Metrostationen ved Marmorkirken

Forslag til ændret udførelse af stationen

Forskellen mellem de to udførelsesmetoder

Fig. 1 Tværsnit af hidtidig udførelsesmetode

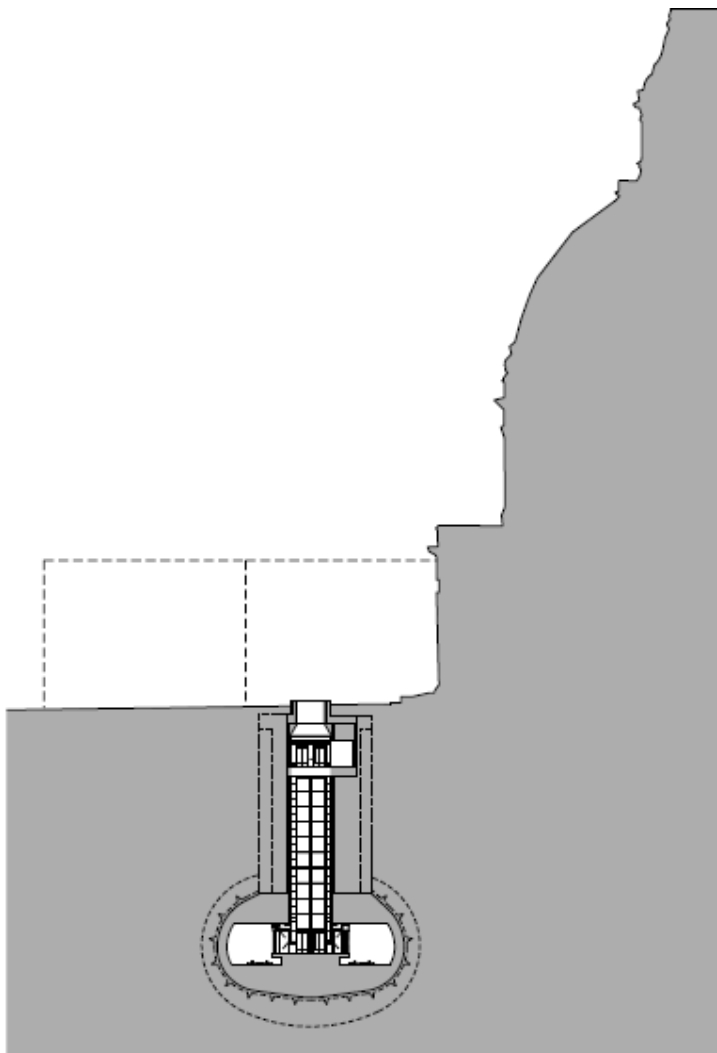
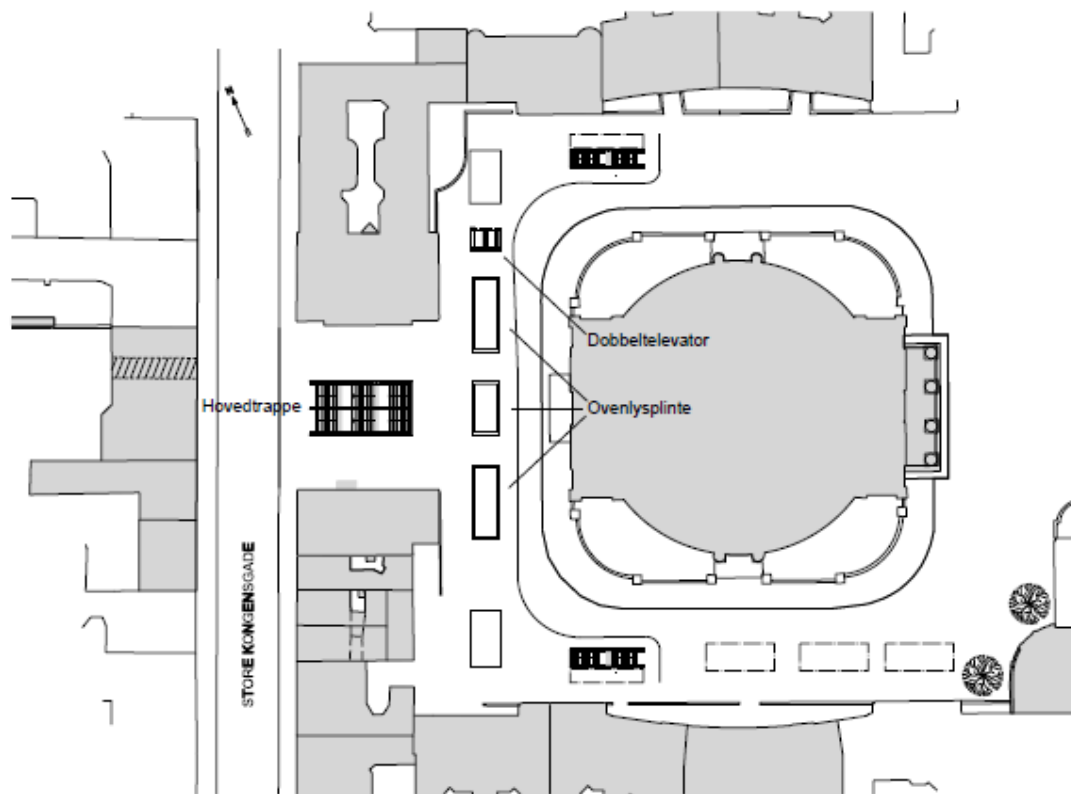
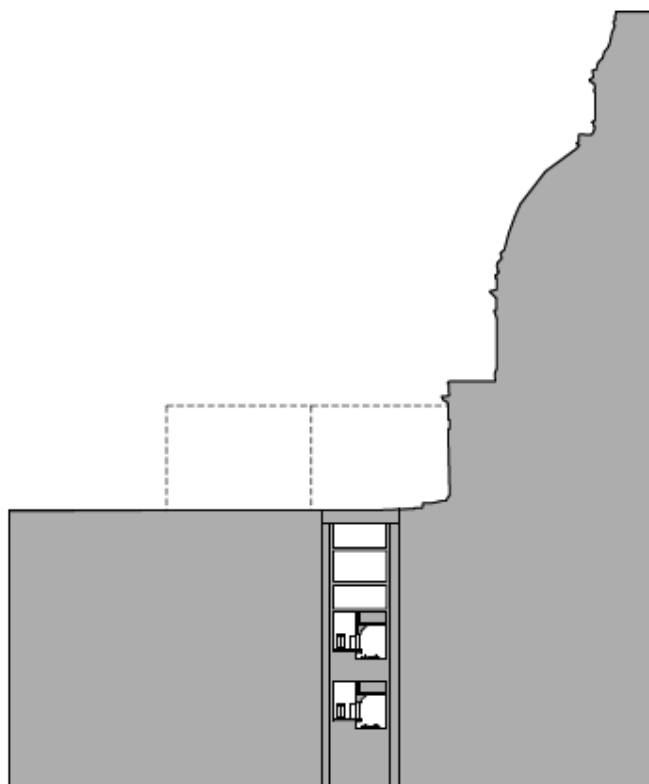
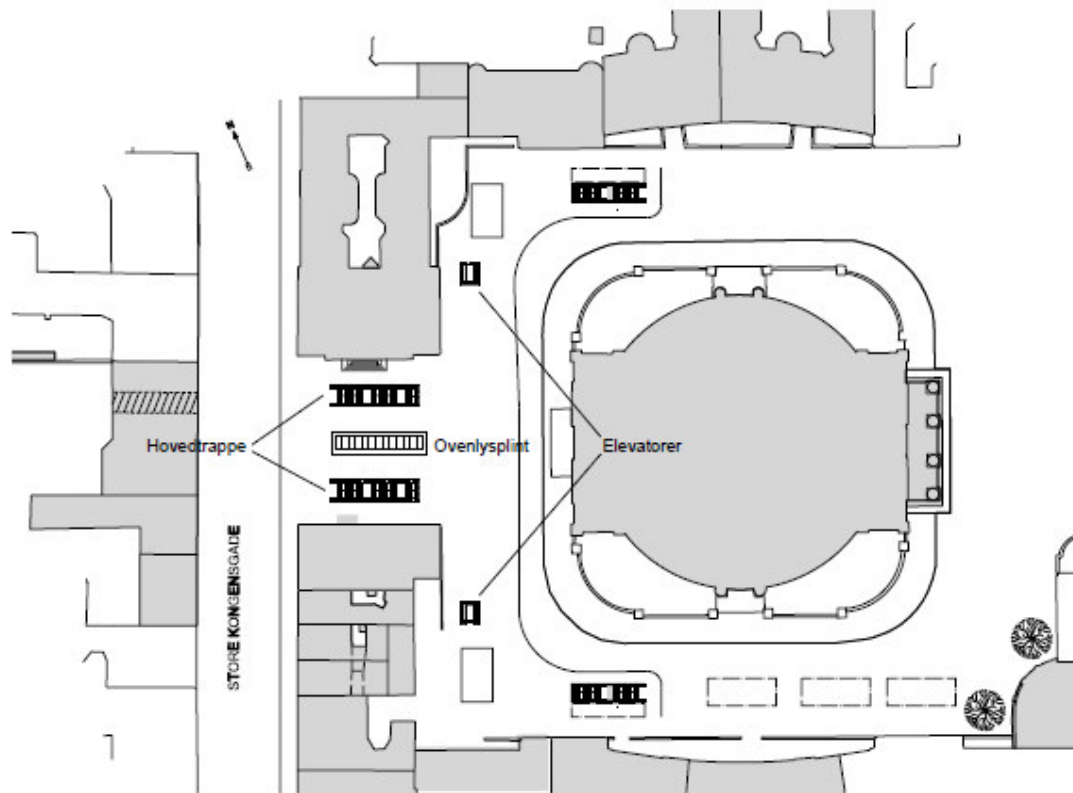
Den hidtidige udførelsesmetode, som er vist nedenfor på figur 1 og 2, består af en skakt med vandtætte vægge, som fornedet udvides med en kaverne. Skaktens vægge etableres, inden jorden graves væk, og indebærer derfor ingen risiko for indtrængning af grundvand i skakten. Men for at sikre, at der ikke trænger grundvand ind i kaverne, som er et underjordisk rum

der udgraves direkte i kalken og derfor, mens den udgraves, vil være åben for vandindtrængning, vil området skulle nedfryses eller på anden måde sikres, inden udgravningen kan begynde.

Den nu foreslåede udførelsesmetode består alene af en skakt med vandtætte vægge, som blot føres dybere ned, således at kavernen undgås, jf. figur 3 og 4 nedenfor. Metoden er enklere og skaber endnu større sikkerhed for, at der ikke sker nogen skade på kirken, og for, at anlægsarbejderne ikke forsinkes med en deraf følgende længere periode med gener for de omkringboende.

Den foreslåede udførelsesmetode indebærer, at stationens spor kommer til at ligge over hinanden i stedet for ved siden af hinanden. Det ene spor vil ligge lidt højere og det andet lidt lavere end med den hidtidige løsning. Ved normal drift vil passagerer, der skal i en bestemt retning, skulle benytte samme perron hver gang, de tager toget.

På overfladen vil nedgangen til stationen - som i den hidtidige løsning ligger midt i Frederiksgade ud mod Store Kongensgade - af konstruktionstekniske grunde skulle deles i to trapper, én i hver side af gaden, ligesom de to elevatorer skal placeres hver for sig. Ovenlysene foran kirken må flyttes til Frederiksgade mellem de to trapper.

Under hensyn til, at der med den nu af entreprenøren foreslåede og af TÜV vurderede udførelsesmetode kan opnås en endnu større sikkerhed for at undgå skader på Marmorkirken og for gennemførelse af stationen uden forsinkelser, vil Metroselskabet anvende denne udførelsesmetode ved anlæg af metrostationen ved Marmorkirken.
